Nasz znak: BZP-S.271.55.13.2017.MK

Dotyczy: postępowania prowadzonego w trybie przetargu nieograniczonego na: **"Przebudowę ulic Niemierzyńskiej, Arkońskiej, Spacerowej do al. Wojska Polskiego, etap III - Przebudowa ul. Arkońskiej (od pętli tramwajowej "Las Arkoński" do al. Wojska Polskiego)"**

Zgodnie z art. 38 ust. 2 ustawy z dnia 29 stycznia 2004 r. Prawo zamówień publicznych (tj. Dz. U. z 2015 r., poz. 2164 ze zm.) Zamawiający przekazuje Wykonawcom treść pytań wraz z odpowiedziami:

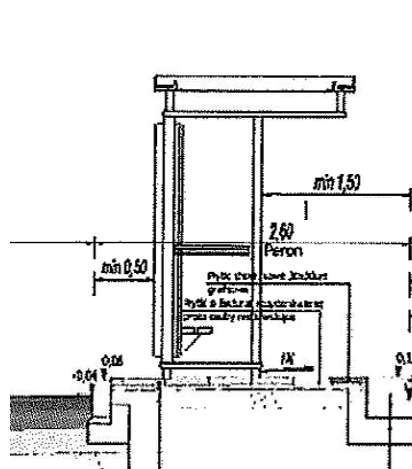
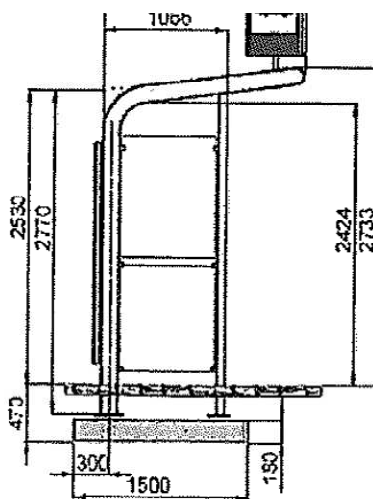
1. Dotyczy projektu wiat przystankowych W dokumentacji wykonawczej TOM 1 Branża drogowa - rysunek nr 3.2 – przedstawia odrębną wiatę niż SST.D.10.03.01. Prosimy o uściślenie zapisów dokumentacji przetargowej.

Wiat z przekroju normalnego
I. Wojska Polskiego

wiatę wg. opisu z SST
